委員質問・意見等

第 127 回定例会（1 月 8 日）受付分

原子炉建屋・タービン建屋の傾動についての質問

大湊砂層の堆積時期と NG（中子軽石層）の存在の矛盾と安田層・古安田層に関する質問

2007新潟県中越沖地震以降の1号機傾動経過

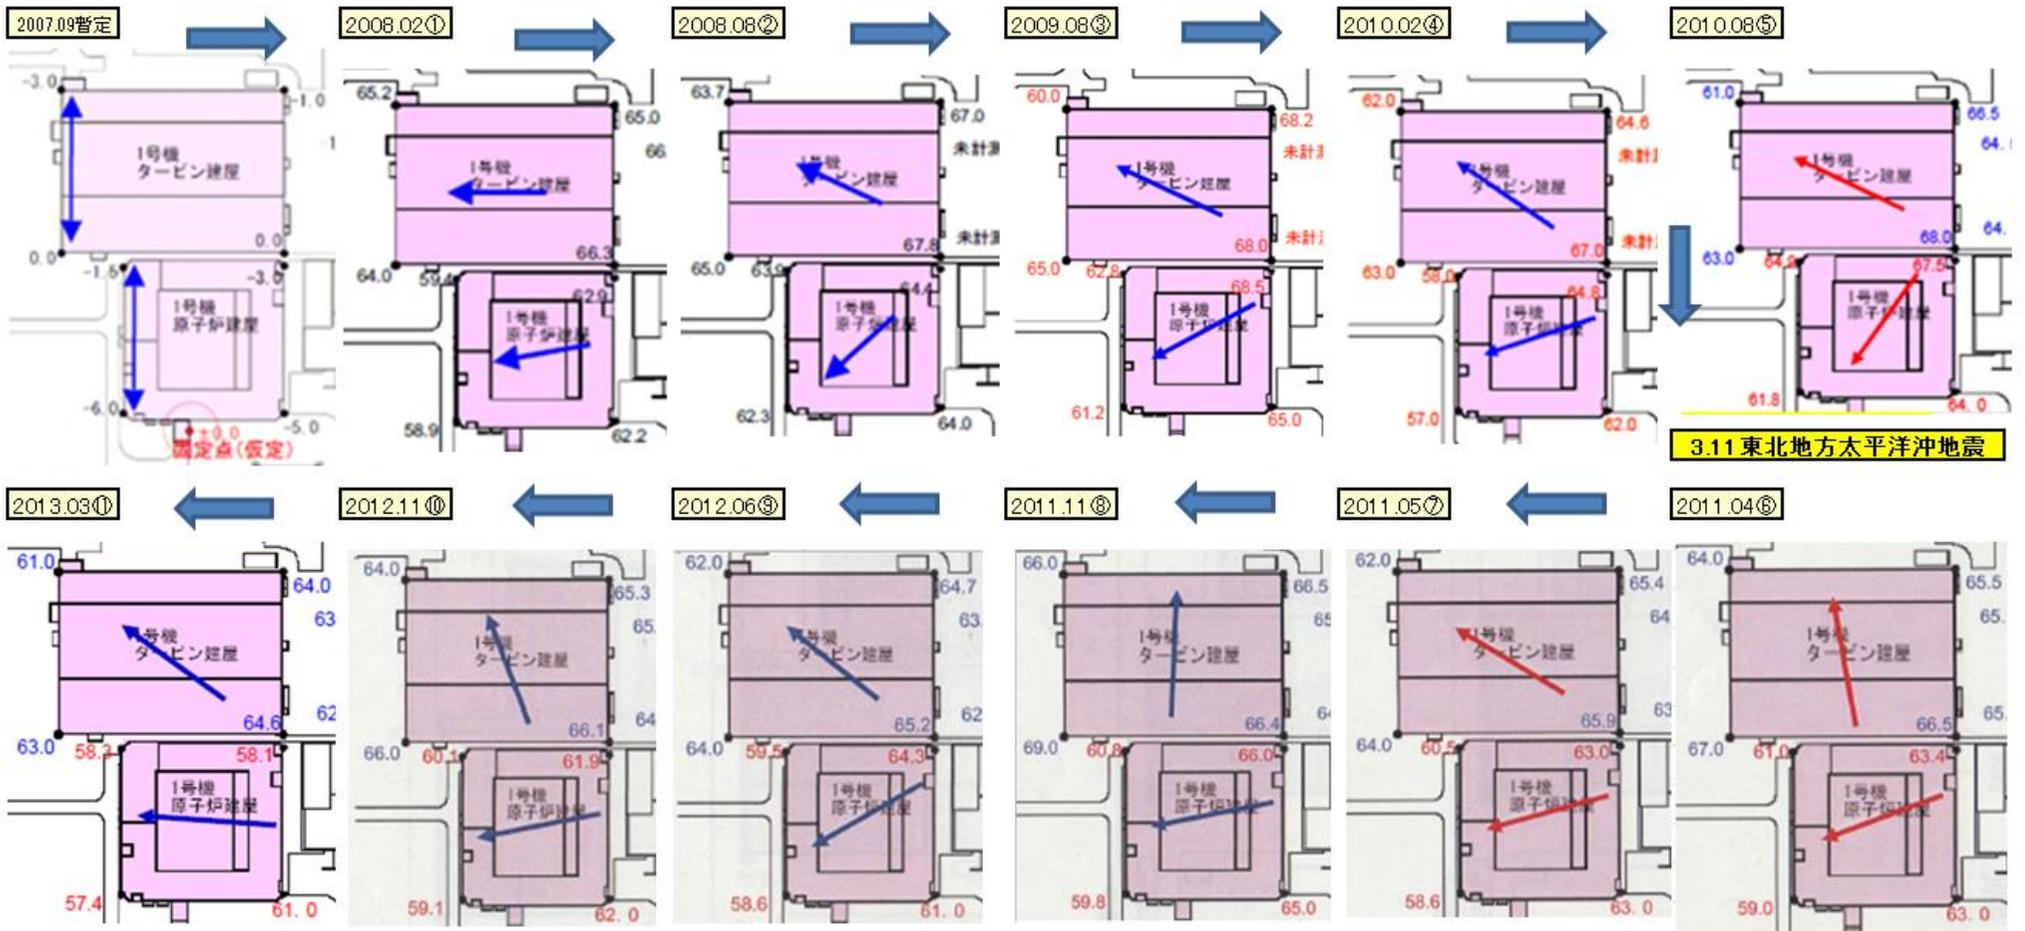
1. 保安院・規制委は、柏崎刈羽原発の地震後 6 回目から 10 回目までの、建屋傾動記録を入手していたか。
2. 1 号機のタービン建屋の傾き方向 (→) は観測毎に異なる。従前、東京電力は傾きが 1/2000 未満なら問題ないとし、保安院も追認していたが、「強固な」岩盤立地の重要施設が観測する度に変動することは、測量や土木設計に従事した立場からは、信じ難い事実で、大きな恐怖を覚える。こうした現象を評価・判断する基準は何か。
3. 過去の議論で、福島第一、福島第二、東海第二原発は類似測量をしていたこと、それらは柏崎刈羽に比べ変動が小さいことは承知している。発電機やタービン等は厳格な水平を必要とする回転機器である。モーターとポンプの接続にも厳密の芯だしが必要であることを承知している。中越沖地震後の視察で、巨大なタービンの建屋のコンクリート構造物とタービンの支持脚の間に多くの金属製パッキンで水平調整していたことを観て、水平維持に苦労していると感じた記憶がある。何を基準に水平維持 (芯だし) を行なっているのか。保安院・規制委にその基準はあるのか。
4. 号機毎、建屋毎に測量毎に勝手気ままに浮沈を続ける地盤は、一定の測量や地盤工学、土木工学の経験を持つ立場で信じられない不気味な現象である。この現象の検討が、2013.11.28 の第 52 回原子力発電所の新規制基準適合性に係る審査会合での主要な論点 (地盤・地震関係) の 9 項目に見当たらないので質問する。規制委は、建屋の浮沈の原因究明を行なうか。

1. 半年毎、1 年毎に測量すると聞いた記憶があるが、2011.04 と 2011.05 には毎月測量している。毎月の測量を必要とした理由は何か。
2. 知見拡充のため継続して測量し結果を公開するとしていた訳だが、公表しなかった理由は何か。未だ HP に未公表の地震後 6 回目から 10 回目までの建屋レベル変動図を公表して欲しいのだが、公表するか。
3. 1 号機のタービン建屋の傾き方向 (→) は観測毎に異なる。従前、東京電力は傾きが 1/2000 未満なら問題ないとし、保安院も追認していたが、「強固な」岩盤立地の重要施設が観測する度に変動することは、測量や土木設計に従事した立場からは、信じ難い事実で、大きな恐怖を覚える。こうした現象を評価・判断する基準は何か。建築サイドからの 1/2000 の傾きのみなのか。
4. 過去の議論で、福島第一、福島第二、東海第二原発は類似測量をしていたこと、それらは柏崎刈羽に比べ変動が小さいことは承知している。発電機やタービン等は厳格な水平を必要とする回転機器である。モーターとポンプの接続にも厳密の芯だしが必要であることを承知している。中越沖地震後の視察で、巨大なタービンの建屋のコンクリート構造物とタービンの支持脚の間に多くの金属製パッキンで水平調整していたことを観て、水平維持に苦労していると感じた記憶がある。何を基準に水平維

タービン建屋は測定毎に傾きが変わっていることが一目瞭然。測定値も測定毎に異なっている。

図1 第四紀後期の海水準変動

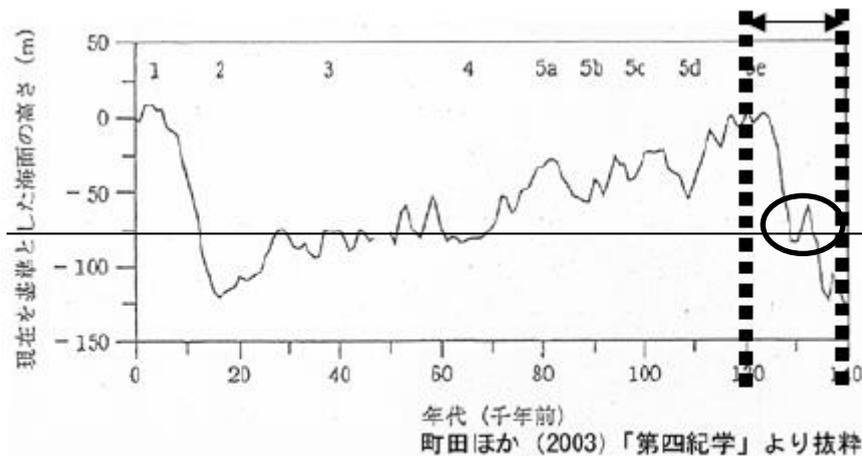
- ① 13 万年前の海水位は、私には -75m 程度と読み取れるが、東電はいくらに読み取ったのか。
- ② 海進ピーク時とはほぼ現在の海面水位を示す時期ではないのか。
- ③ 海進のピーク時は、私には、図からは 12 万年前を中心に 11.5~12.5 万年としか読み取れない。
- ④ 東電は 13 万年前の海面水位を海進ピーク時としているが、海進ピーク時の海面水位はどの程度をいうのか。その時期は何時なのか。

2004.12.01 の 2 頁 「図 1 第四紀後期の海水準変動」に即して回答されたい。

- ① 大湊砂層は MIS 5e の高海水準期の堆積物 MIS 5e の高海水準期の堆積物とするなら、大湊砂層は「図 1 第四紀後期の海水準変動」からは、11.5~12.5 万年としか読み取れない。この読図は誤りか。誤りならその理由を示されたい。
- ② 大湊砂層の最上部に中子軽石が狭在するなら、中子軽石降下は大湊砂層の堆積後半期となると理解するが、この認識は誤りか。誤りならその理由は何か。
- ③ 中子軽石の降下時期を 13 万年前とするなら、高海水準期の前となる。どうして高海水準期といえるのか。東電の高海水準期とは、海水位でどの程度を言うのか。それは海水準図から時期は何時なのか。
